Beratungsvorlage

Beirat 06 / 2008

Herrichtung nach Verfüllung des ehemaligen Abgrabungsgeländes der „Grube Flock“ (und anderer Unternehmen als Eigentümer von Teilflächen der Grube) im Landschaftsschutzgebiet „Fuchskuhle“ L 12, Odenkirchen An den Fichten, und Befreiung nach § 69 LG vom Verbot der Verfüllung im Geschützten Landschaftsbestandteil Nr. 90

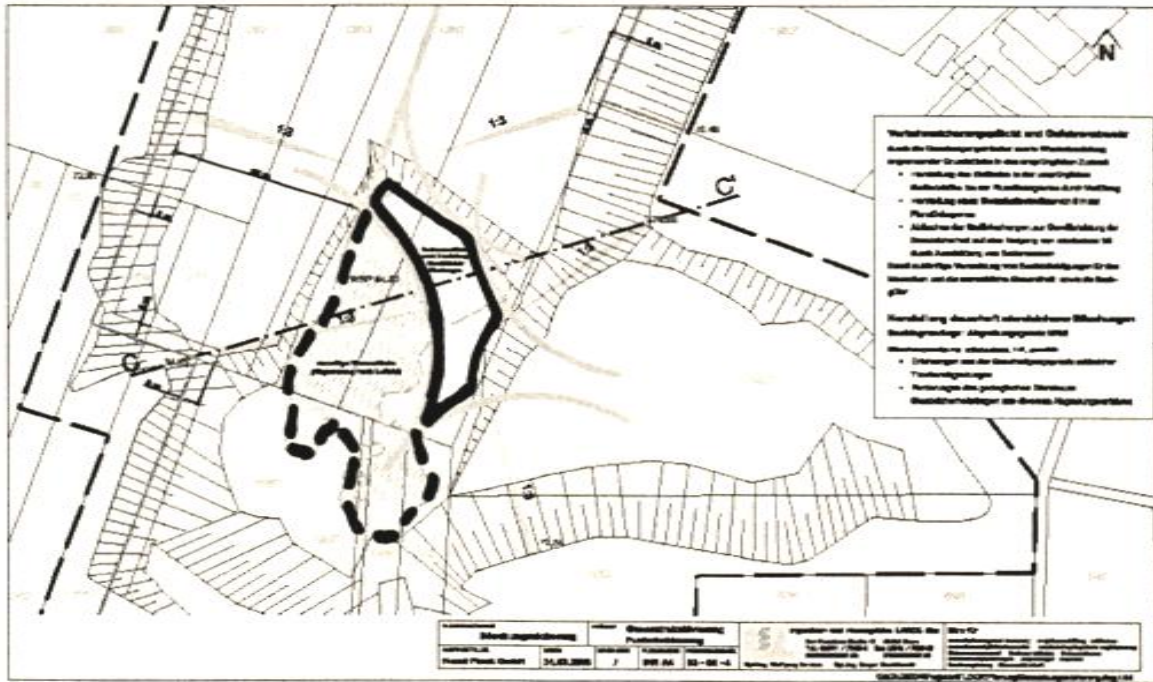
Die Steilwände sind nach der LB-Festsetzung im Landschaftsplan „dem natürlichen Zerfall zu überlassen“. Die Sicherung der Steilwände ist also nicht allgemeinverbindlich festgesetzt, sondern wird lediglich als Entwicklungsziel im Kap. 1.6.11 angeregt. Sie haben leider, ohne dass hierfür ein Grund erkennbar wäre, die angestrebte Funktion als Nisthabitat für Steilwandbrüter in den zurückliegenden mehr als zehn Jahren nicht erfüllt, auch wenn das Potenzial anzunehmen war.

Für die Steilwände ebenso wie für die Kleingewässer gilt, dass in den umliegenden Abgrabungen ähnliche Sekundärlebensräume zu finden sind. Dies bedeutet vor allem für die Amphibienarten und gerade für die Kreuzkröte, dass es Ausweichhabitate auch zum Ablaichen gibt (Grube Zimmermanns). Diese wurden in den vergangenen Jahren bereits besiedelt, so dass davon auszugehen ist, dass sich der Bestand über den Zeitraum einer Herrichtung des Geländes Flock / Mahr&Quasten / Klein bei entsprechender Begleitung halten wird. Wenn wie vorgesehen die Herrichtungsplanung auf die Bedürfnisse der Zielarten, vor allem der Amphibien und der Vogelwelt eingeht, also im Ergebnis wieder Kleingewässer verschiedener Art im Zusammenspiel mit anderen Sekundärbiotopen entstehen, dann ist - die Entfernung des Mülls vorausgesetzt - die Zielsetzung des LÖBFKatasters wie auch des Landschaftsplans bis auf den Erhalt der Steilwände naturschutzfachlich auch auf natürlichem Geländeniveau zu erreichen.
